OBSERVACIONES Y PREGUNTAS EX -2018-04575763- GDEMZA-DPA#SAyOT AREA PUESTO POZO
CERCADO OCCIDENTAL

Referencia: Observaciones Audiencia PPCO

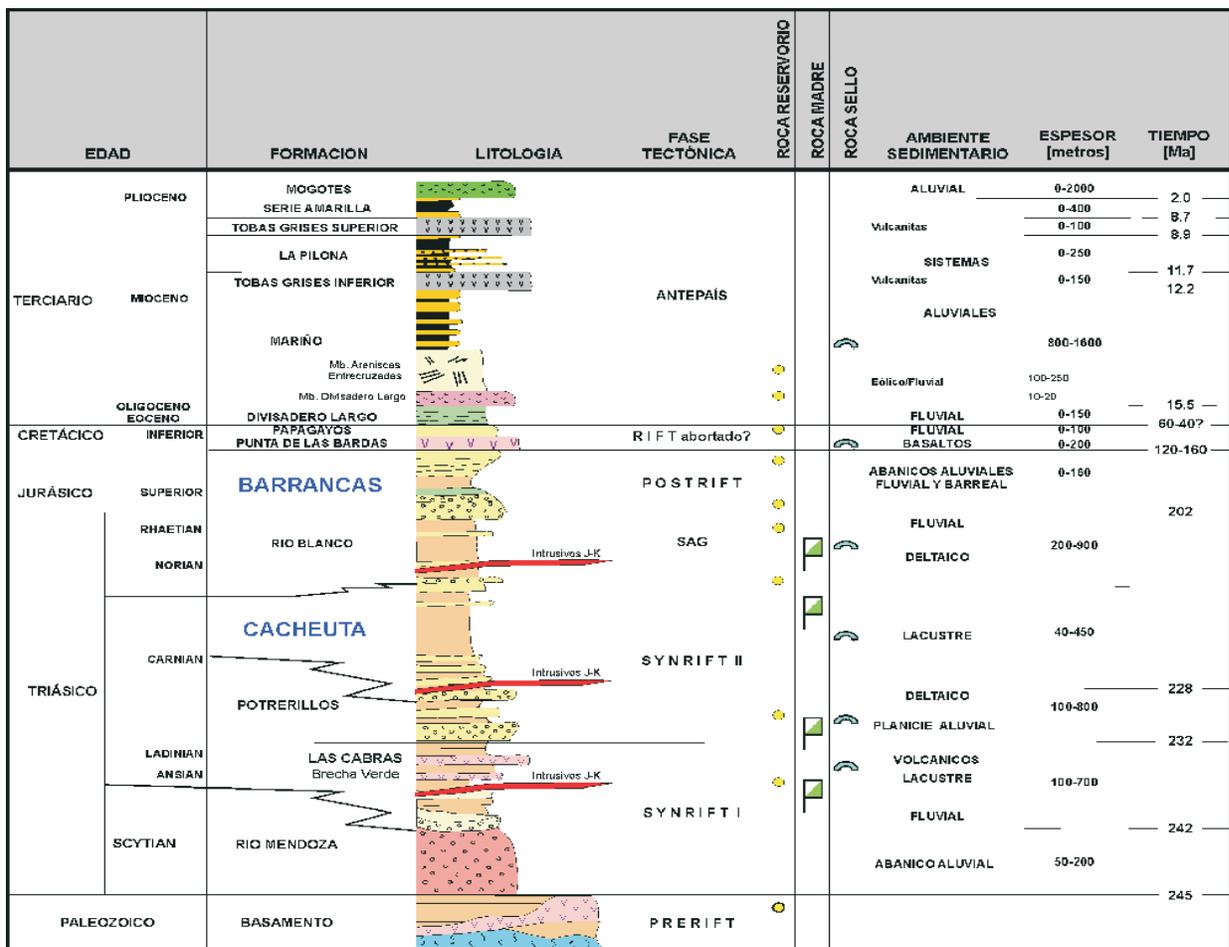
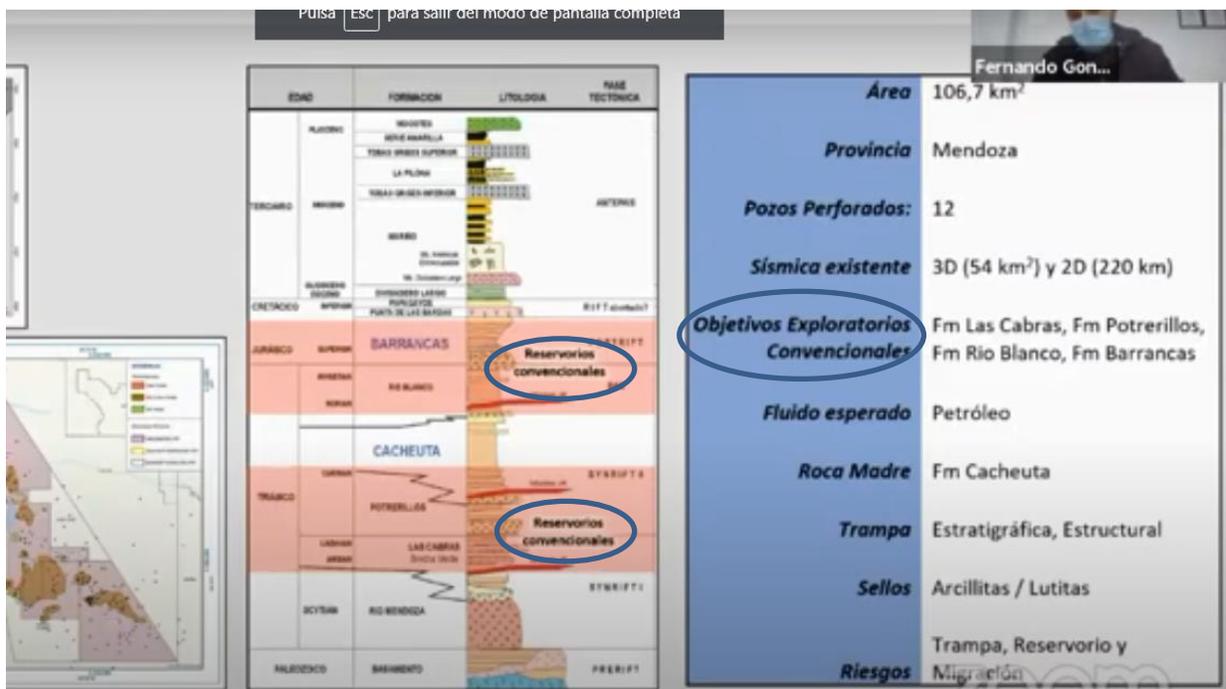
"SISTEMA PETROLERO CACHEUTA-BARRANCAS DE LA CUENCA CUYANA, PROVINCIA DE MENDOZA, ARGENTINA", de la autoría de Silvia Zencich, Héctor J. Villar y Daniel Boggetti. En ese trabajo, que hace una notable descripción y análisis de las formaciones de la cuenca Cuyana y la sub-cuenca Cacheuta; existe en página 112 la figura 3, que es una columna crono-estratigráfica de la Cuenca Cuyana. La misma se presenta en su forma original (sin leyendas agregadas y pie de página aclaratorio), de la siguiente forma:

OCCIDENTAL, se presentó el mismo gráfico, recortado y con leyendas agregadas que no corresponden al original, y que nada tienen que ver con la explicación del gráfico. Atribuyendo por ejemplo a la formación Potrerillo y las Cabras potencial convencional, cuando en el trabajo de referencia se les atribuye un potencial no convencional también. De todas formas, está claro en el gráfico, que estas 2 formaciones están por debajo de la formación Cacheuta, formación que hay que atravesar para llegar a las mismas. En la descripción original de la figura 3 dice: “Cacheuta roca madre comprobada” es decir formación no convencional. Más allá de la clara intencionalidad manifiesta durante toda la exposición, de generar confusión sobre los verdaderos objetivos del proyecto, ¿Es lícito modificar un gráfico con el objetivo de engañar a los participantes de una audiencia pública enmarcada en una ley?
